Revisión y Aprobación del Plan de Inversiones en Transmisión para el Área de Demanda 9

Período 2025-2029

(Publicación)

Resumen Ejecutivo

Sustento

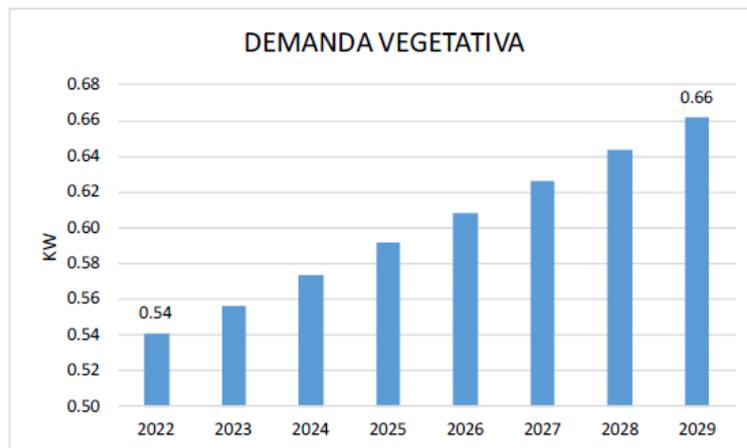
Sin embargo, SEAL manifiesta que esta consideración se realiza sin evaluación alguna, debido a que no mide el impacto de las mismas en la demanda vegetativa, de hecho revisando el caso de la SET La Curva que es la subestación con el mayor impacto negativo se puede observar que el crecimiento vegetativo no cubre la demanda incorporada de las habilitaciones urbanas esperadas y solicitadas hacia SEAL por lo que no podría atenderlas.

En la siguiente figura SEAL muestra el crecimiento de la demanda vegetativa no coincidente proyectada por Osinergmin (F-110), así también, se observa que el crecimiento acumulado hasta el año 2029 es de 120 kW, lo cual evidentemente no cubre la demanda de ni siquiera una habilitación urbana.

En consecuencia, SEAL sugiere considerar a las habilitaciones urbanas como cargas incorporadas, no solo para la SET La Curva sino también a las otras subestaciones ya que son demandas que no forman parte del crecimiento vegetativo de la demanda actual, argumentando, según indica la Concesionaria, retomar el criterio de las regulaciones anteriores.

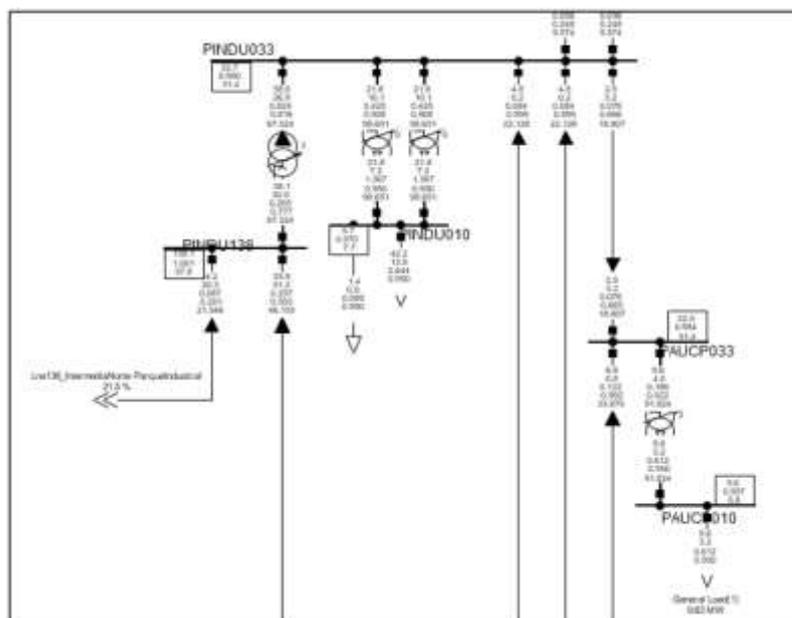
Así también, SEAL menciona que en las simulaciones con demanda coincidente con el sistema se observa que los dos transformadores de 33 kV se encuentran al límite.

Ante este nuevo escenario establecido por SEAL, indica que se hace necesario el cambio de capacidad de los dos transformadores ya que estos llegan a operar al límite al año 2029; por otro lado, si bien el transformador de 138/33 kV de 75 MVA no se

Conclusión

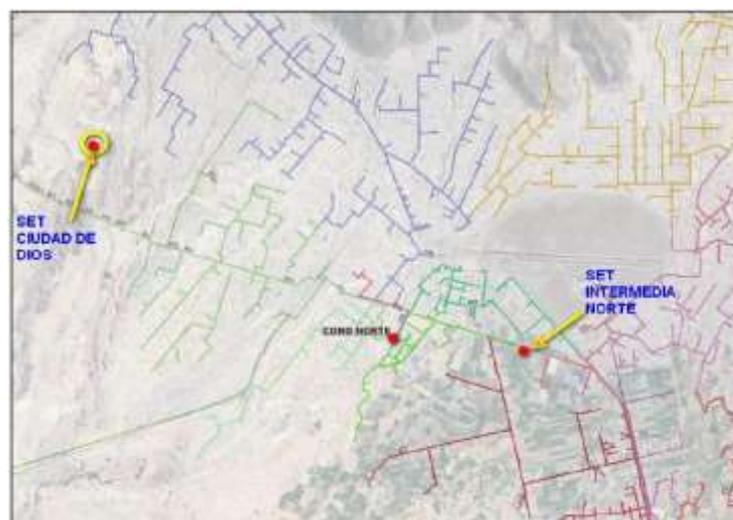
Por lo tanto, corresponde modificar el proyecto del PI 2025-2029 considerando sólo el retiro de la baja de la SET Paucarpata. Asimismo, no corresponde el traslado del transformador de 33/10 KV – 25 MVA de la SET Parque Industrial, porque no estaría disponible por seguir operando en dicha subestación, siendo además que el transformador de la SET Paucarpata no presentaría sobrecargas hasta el año 2040.

Por las razones expuestas, se acoge parcialmente la Opinión y Sugerencia, retirándose la baja de la SET Paucarpata, siendo que el 30 % de su carga será asumida por SET Porongocho.

Simulación del flujo de potencia 2029

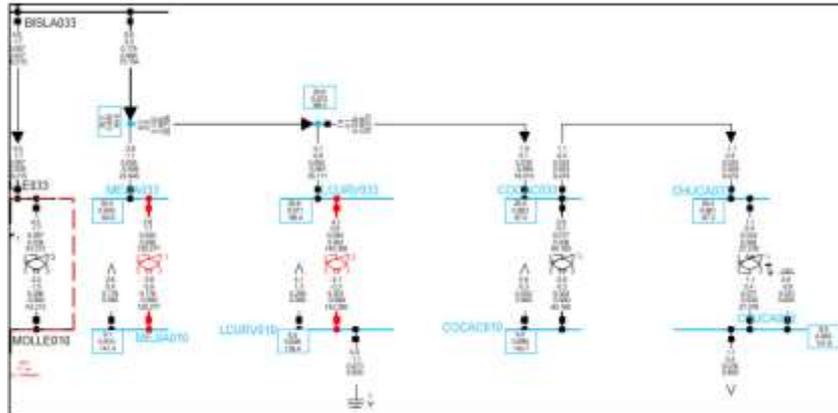
SEAL manifiesta que la demanda no considerada por Osinergrmin origina problemas de caída de tensión en la zona, indicando que esta demanda no considerada por Osinergrmin origina problemas de caída de tensión en la zona, tal como observa en sus

resultados de flujo de potencia, por lo que no solo requiere el cambio de transformadores sino también mayor nivel de tensión de la transmisión.

Diagrama topológico actual:

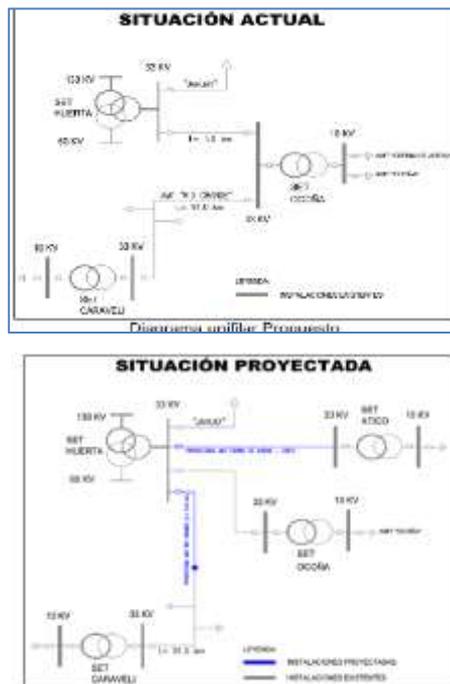
SEAL manifiesta que en la actualidad los alimentadores en 33 kV de la SET Ocoña (Alimentadores Rio Grande y Cerro de Arena) están compuestos por un pórtico tipo rural implementado por recloser que hacen la función de celdas, dado el nivel de tensión de los alimentadores y la demanda creciente sugiere la independización de estos alimentadores desde la SET La Huerta, con la implementación de celdas de protección adecuadas.

Como parte de su sugerencia indica elementos a aprobar para este nuevo proyecto.
